Ing. Jan Pracný
Výholec 23
624 00 Brno**Vyjádření k projektové dokumentaci ve stupni DPS na realizaci akce: "III/1361 Panské Mlýny, most ev. č. 1361-2"**

TDK pro DPS

III/1361 Panské Mlýny, most ev.č.1361-2

III/1361 Panské Mlýny, most ev. č. 1361-2	
DPS	PROSINEC 2024
OBJÍZDNÁ TRASA A PŘECHODNÉ DOPRAVNÍ ZNAČENÍ

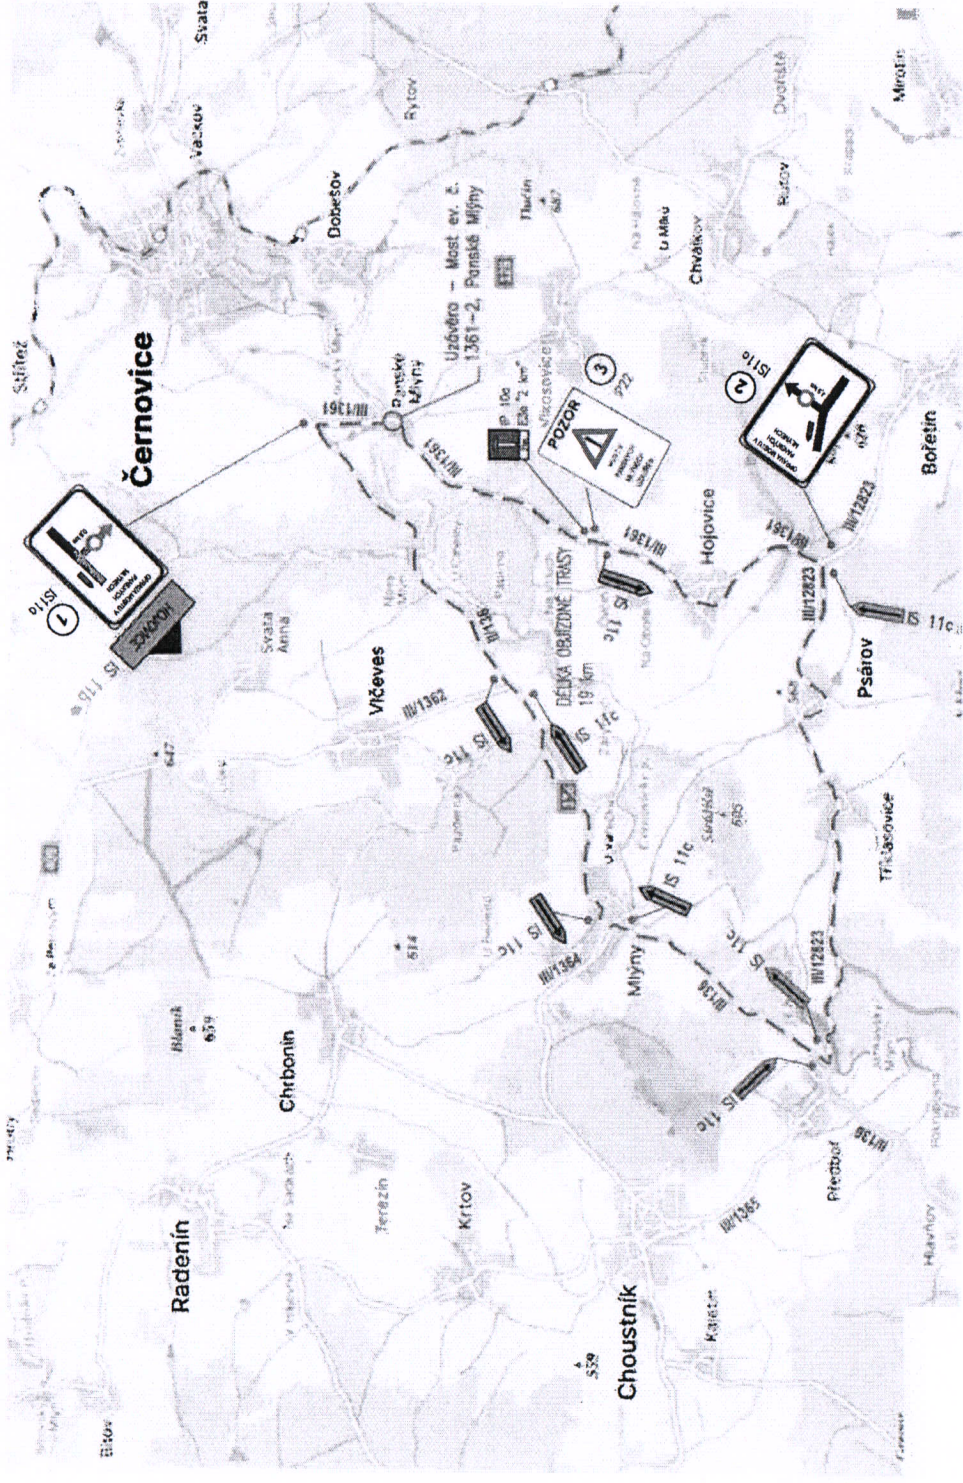
Správa a údržba silnic Jihočeského kraje závod Tábor, která má zřízeno právo hospodaření s nemovitostmi ve vlastnictví Jihočeského kraje souhlasí s přechodnou úpravou provozu na silnicích na okrese Tábor (most ev. č. 1361-2 Panské Mlýny, objízdné trasy – DIO), a to na silnicích č. II/136 směrem od Černovic do Předboře a III/12823 směrem od Předboře směrem na křižovatku silnic III/12823 a III/1361.

Upozorňujeme na:

V provozním úseku 2331B001 2331A043 se nachází most ev. č. 136-004 v provozním staničení 0,079 km.

V provozním úseku 2331B001 2331A043 se nachází most ev. č. 136-005 v provozním staničení 0,495 km.

V provozním úseku 2331A043 2331A042 se nachází most ev. č. 136-006 v provozním staničení 0,637 km.

V provozním úseku 2331A043 2331A042 se nachází dopravní značení IP 22 „POZOR Zúžená vozovka 1000 m“ v provozním staničení 4,645 – 5,645 km.

V provozním úseku 2331A043 2331A042 se nachází most ev. č. 136-007 v provozním staničení 2,500 km.

V provozním úseku 2331A042 2331A041 se nachází dopravní značení IP 22 „POZOR Zúžená vozovka 1000 m“ v provozním staničení 7,736 – 8,736 km.

V provozním úseku 2331A042 2331A041 se nachází most ev. č. 12823-1 v provozním staničení 8,296 km.
